## **Autorité environnementale**

**Avis délibéré de l’Autorité environnementale  
sur l’opération d’intérêt national (OIN) n° 2 –  
Tigre-Maringouins, première phase  
opérationnelle : Zac 1 à Cayenne (973) – 2<sup>e</sup> avis**

**n°Ae : 2024-004**

Figure 1 : Le secteur Tigre-Maringouins, la Zac 1 et l'OIN 2 (Source : Géoportail 2024 et dossier).

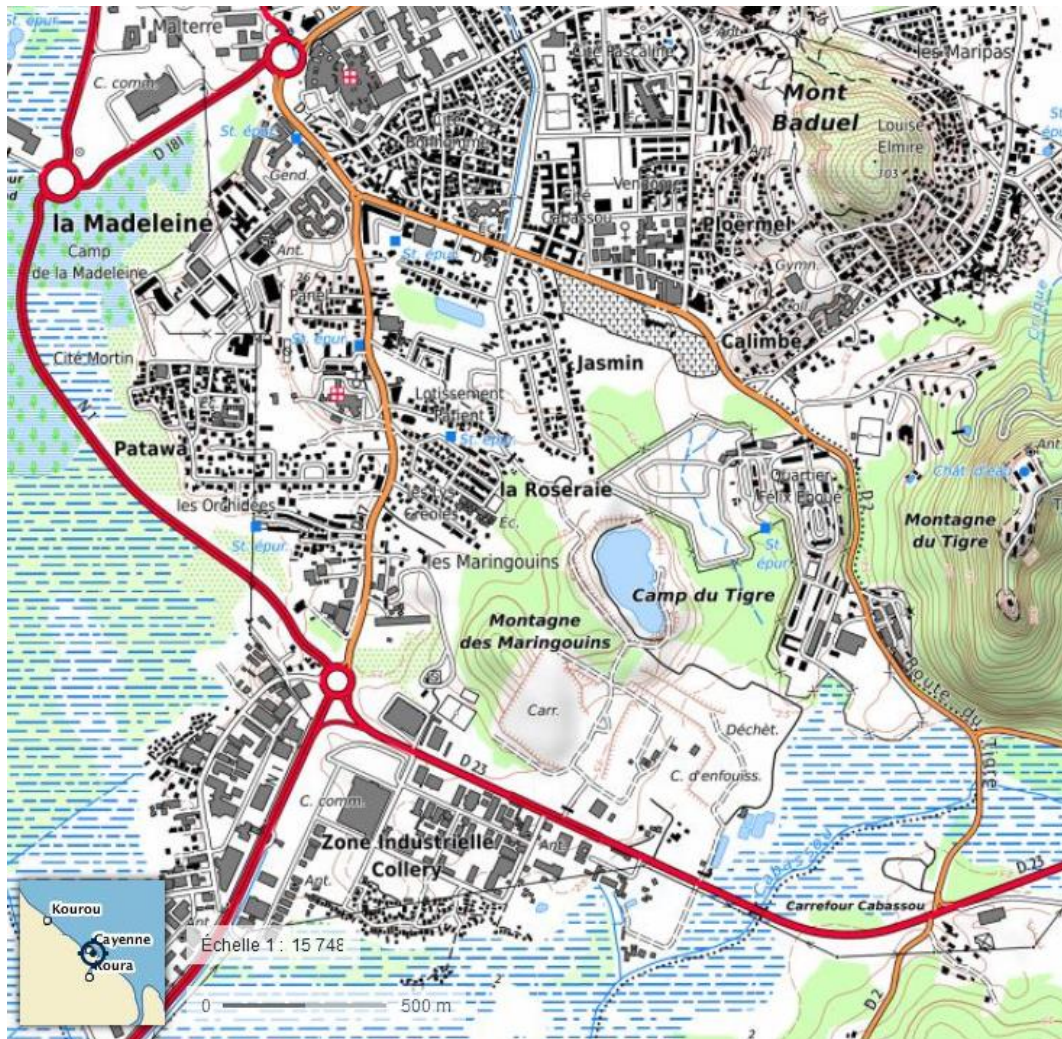
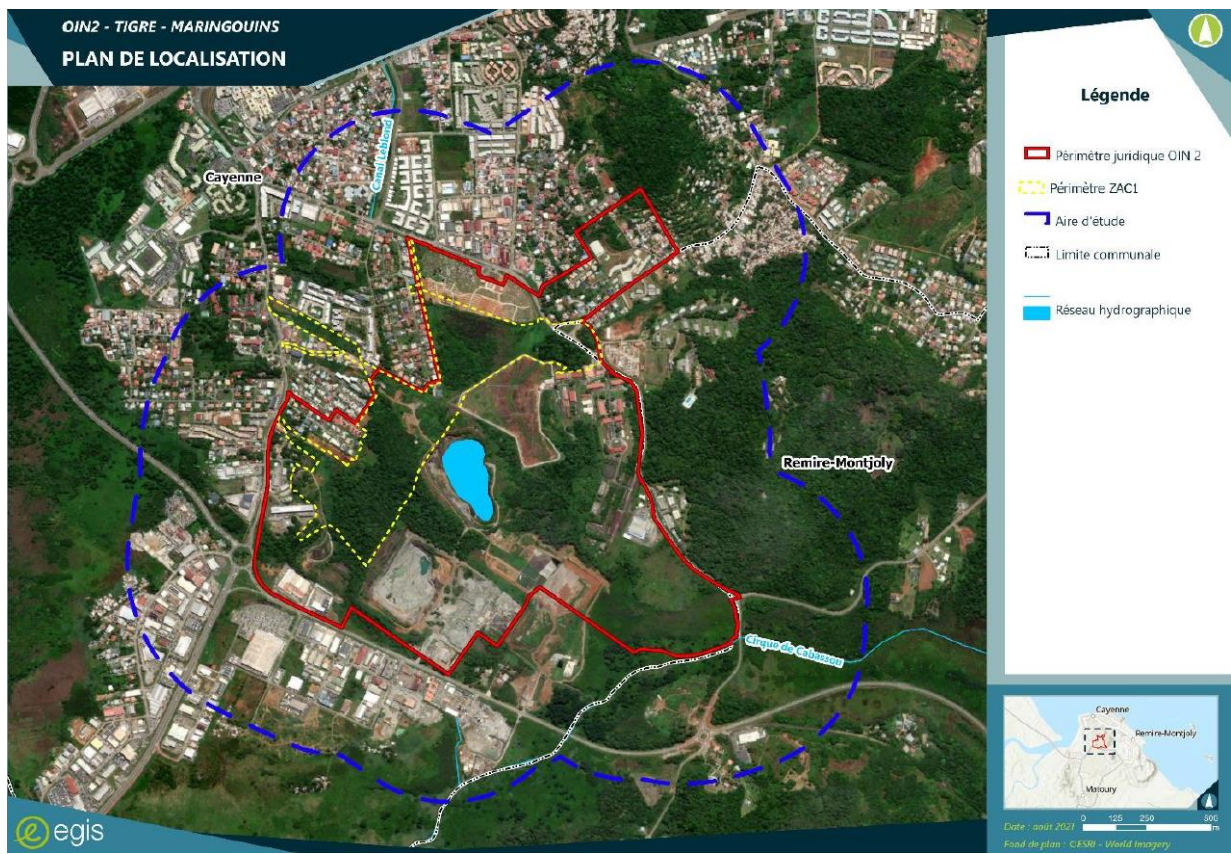
Ces aménagements incluent le remblaiement d'une zone humide et inondable, à savoir le secteur du cours d'eau qui s'écoule entre la carrière et le quartier Félix Éboué jusque dans le marais et la crique Cabassou (cf. figure 1). Ces remblais visent à rendre le secteur constructible, cette zone est inconstructible au regard du projet de plan de prévention du risque d'inondation (PPRI) en révision, et sa gestion est prévue sur le principe d'une plaine alluviale. L'Ae revient sur ce sujet ci-après. Les aménagements paysagers incluent aussi la conservation d'une forêt marécageuse sur 16 400 m<sup>2</sup> (« réserve à orchidées »).

Figure 2 : Phase 1 (jaune orangé) et phase 2 (violet) de la Zac 1 (source : dossier).

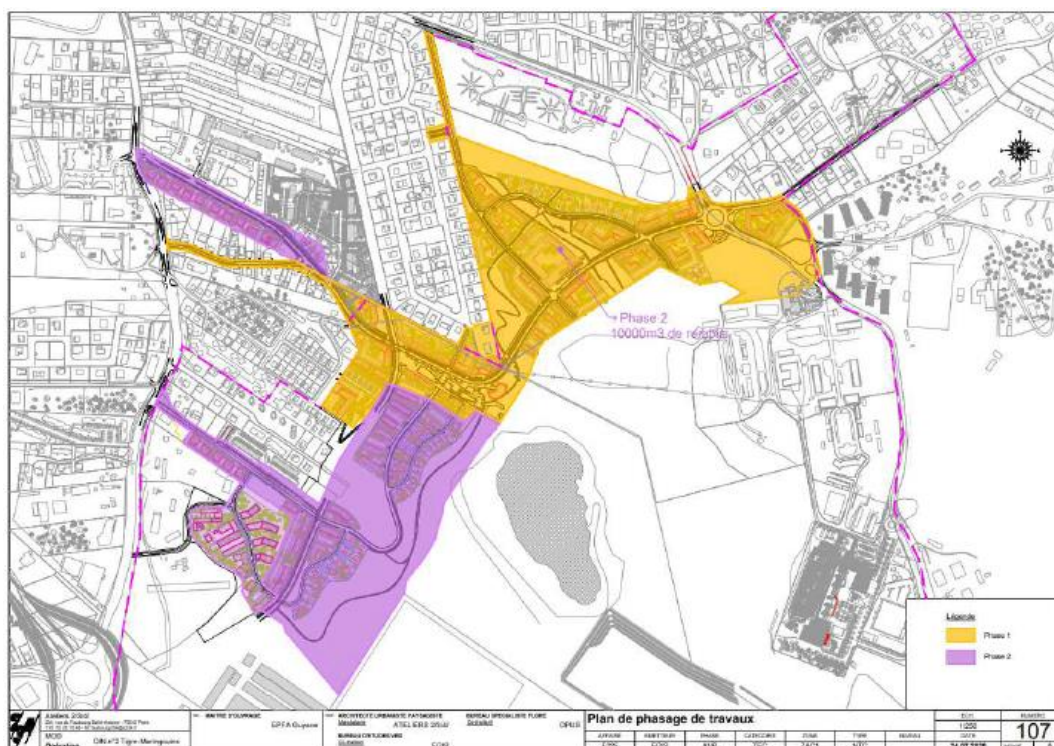
Pendant leur visite, les rapporteurs ont pu constater que des dépôts de matériaux sont actuellement disposés sur un corridor écologique dont l'enjeu est « fort » au nord-ouest du plan d'eau de la carrière. Ce corridor est quasiment interrompu par ces dépôts.

***L'Ae recommande de garantir l'intégrité des milieux naturels sensibles pendant toute la durée des travaux et du projet.***
